Vous avez bien voulu nous associer à la révision du Plan de Prévention des Risques d'inondations (PPRi) de La Roquette-sur-Siagne et nous vous en remercions.

CONTRIBUTION AU PLAN DE PREVENTION DES RISQUES INONDATION DE LA ROQUETTE-SUR-SIAGNE

Chambre de Commerce et d'Industrie Nice Côte d'Azur

Juin 2020

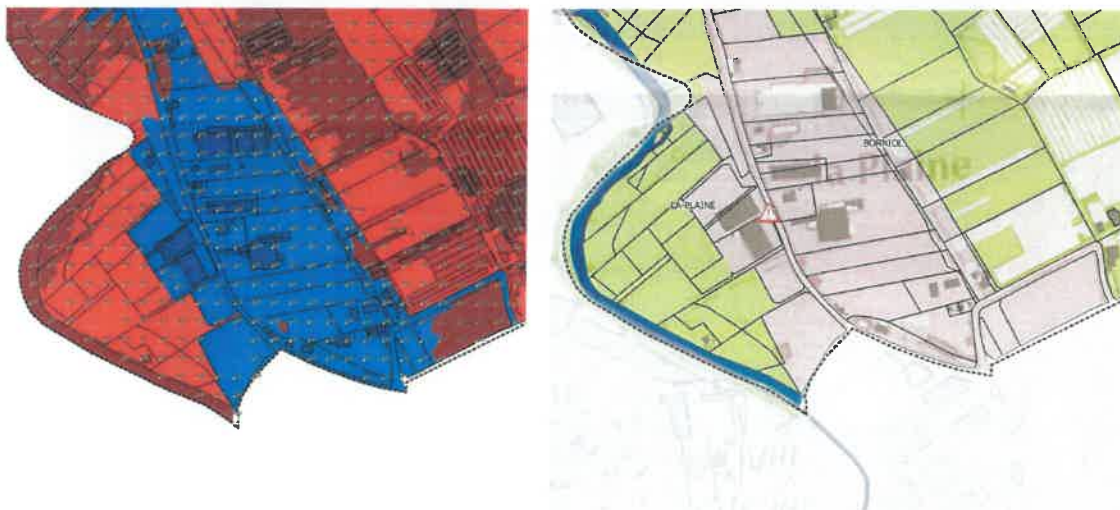
A ce sujet, nous avons constaté que la parcelle disponible (AS0113) classée en UI au PLU correspondant à la ZAE La Plaine, se retrouve en risque fort et devient inconstructible dans ce projet de PPRi.

Du côté ouest, nous sommes satisfaits de constater que plusieurs terrains actuellement en rouge avec un aléa fort dans le PPRi en vigueur passent en aléa modéré. Ces parcelles sont en grande partie occupées par les entreprises de la ZAE. Or, le classement en ZPPU de la carte des enjeux a pour conséquence la matérialisation d'une zone rouge R2. Nous demandons de classer ces parcelles en AZU pour qu'elles puissent bénéficier du zonage B1 adapté à leur occupation réelle.

Une évolution du PLU serait également envisageable afin d'étendre la zone UI à l'ouest (zone agricole qui ne correspond pas à l'utilisation actuelle des terrains) et de réduire la zone UI à l'est (parcelle AS0113) afin de compenser le déclassement de zones agricoles.
